Universitätsstadt Gießen

**AUFSTELLUNG EINES BEBAUUNGSPLANES
NR. KL 09/07
"THEODOR-STORM-WEG", 1. TEILBEREICH**

**Stellungnahmen der Öffentlichkeit sowie der Behörden
und sonstiger Träger öffentlicher Belange**

Gießen, den 07.11.2025

Zu A.5.

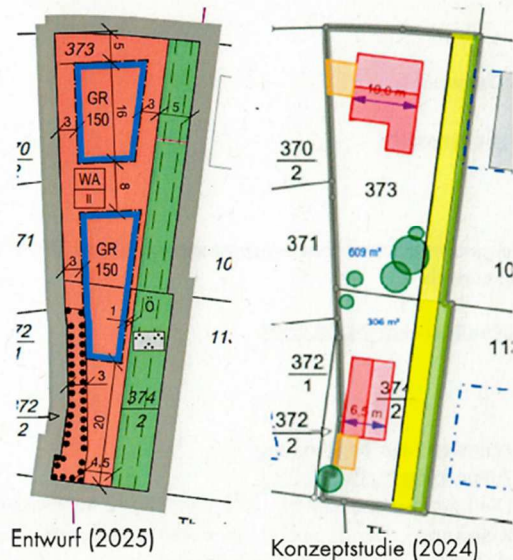
Innerhalb der öffentlichen Grünfläche wird die Anlage eines bis zu 3 m breiten Fußweges zugelassen. Im nördlichen Bereich ist die Grünfläche lediglich 5 m breit, im südlichen Bereich ca. 6 m. D.h. es verbleibt links und rechts je 1 m zu begrünende Fläche. Die Ursprungsdarstellung aus der Konzeptstudie (2024) war mit der Darstellung eines Weges näher an der Realität. Wir empfehlen, die öffentliche Grünfläche in eine Wegeparzelle umzuwidmen, da die verbleibenden schmalen Bankette nicht dem Anspruch einer öffentlichen Grünfläche entsprechen.

Zu 3.: Der Empfehlung wird nicht gefolgt. Das gesamte Plangebiet war bisher Teil einer festgesetzten öffentlichen Grünfläche und als solche auch im wirksamen Flächennutzungsplan dargestellt. Es soll dementsprechend weiterhin möglichst viel Grün in die verbleibenden Freiflächen eingebracht werden, wozu sich insbesondere öffentliche Flächen eignen. Inwieweit der Weg wirklich durchgehend 3 m breit ausgebaut sein muss oder vielleicht schmaler gebaut werden kann, dass dann mehr Begrünungsfläche ergibt, wird im Rahmen der Ausführung bestimmt.

Abb. 5.11
Festsetzung von
Notwasserwegen
[Stadt Lübeck
Bebauungsplan 090400]

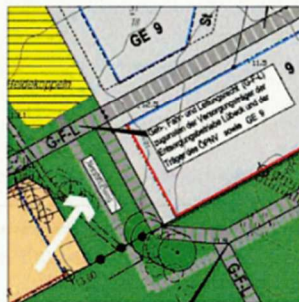
Wir empfehlen eine Änderung der Festsetzung „Fuß- und Radwegeführung durch Parkanlage“ in einen „öffentlichen Grünstreifen“ mit der Funktion als Notwasserweg sowie eine entsprechende Anpassung des Planzeichens.

Laut Recherche kann auch die planungsrechtliche Festsetzung gemäß § 9 (1) Nr. 21 herangezogen werden: Kennzeichnung der mit Geh-, Fahr- und Leitungsrechten zugunsten der Allgemeinheit, eines Erschließungsträgers oder eines beschränkten Personenkreises zu belastenden Flächen, z.B. Notwasserwege:

Bei dem im Plan und laut o.g. Festsetzung vorgesehenen gemeinsamen Fuß- und Radweg bleibt bestenfalls ein grüner Randstreifen rechts und links von einem Meter, u. U. entsprechend der anzuwendenden Vorschriften auch noch weniger. Die öffentliche Fläche verwandelt sich bei Starkregen gefällebedingt durch die erforderliche Oberflächenbefesti-

gung in eine beschleunigte Abflussrinne. Daher unsere Empfehlung - gemäß unserer letzten Stellungnahme - stattdessen den Grünstreifen als bewachsene und damit zumindest etwas besser abflussverzögernde Fläche mit der Kennzeichnung „Notwasserweg“ oder als Fläche für „wasserwirtschaftliche Belange“ zu kennzeichnen.

Zu 6.: Der Empfehlung wird dahingehend entsprochen, dass in den Hinweisen der textlichen Festsetzungen (siehe C 3) und der Begründung des Bebauungsplanes (siehe 7.9 und 9.3) noch einmal explizit auf die Funktion der öffentlichen Grünfläche auch als Notwasserweg im Starkregenfall hingewiesen wird.

Eine entsprechende planungsrechtliche Festsetzung ist jedoch nicht erforderlich, weil diese Grünfläche im städtischen Eigentum bleiben wird und der geplante Wegeausbau und die Gestaltung der Grünfläche in Abstimmung der betroffenen Fachämter und mit den Mittelhessischen Wasserbetrieben erfolgen wird, um geeignete bauliche Maßnahmen zu treffen.
